Stadt Neustadt a.d. Weinstraße
Bebauungsplan
„Roßlaufstraße-Südwest“ im Stadtbezirk Nr. 25

Beschlussempfehlungen zu den im Rahmen der frühzeitigen Beteiligung der Öffentlichkeit gemäß § 3 Abs. 1 BauGB und der Beteiligung der Behörden gemäß § 4 Abs. 1 BauGB eingegangenen Stellungnahmen.

Neustadt a.d. Weinstraße und Linden, den 02.04.2013

Anlage zur Stellungnahme der Deutschen Telekom

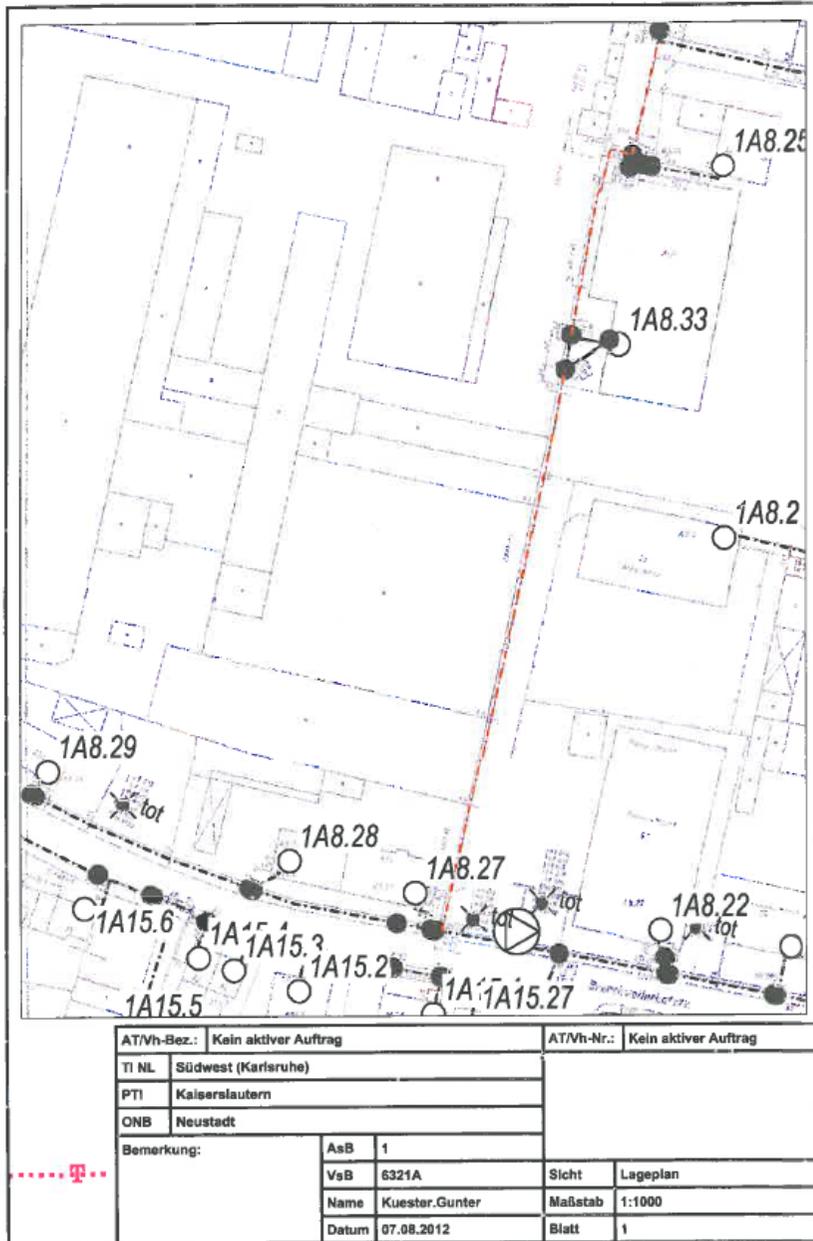
1. Im Planbereich befinden sich Telekommunikationslinien der Telekom die aus beigefügtem Plan ersichtlich sind. Die Belange der Telekom - z. B. das Eigentum der Telekom, die ungestörte Nutzung ihres Netzes sowie ihre Vermögensinteressen – sind betroffen.

Der Bestand und der Betrieb der vorhandenen TK-Linien müssen weiterhin gewährleistet bleiben.

Für zukünftige Erweiterung des Telekommunikationsnetzes sind in allen Verkehrswegen geeignete und ausreichende Trassen für die Unterbringung der Telekommunikationslinien der Telekom vorzusehen.

Zu 1.: Die Ausführungen werden zur Kenntnis genommen.

Ein Hinweis auf die vorhandenen TK-Linien findet zur Berücksichtigung im Vollzug des Bebauungsplanes Eingang in die Begründung. Weitergehender Handlungsbedarf auf Ebene der Bauleitplanung besteht nicht.
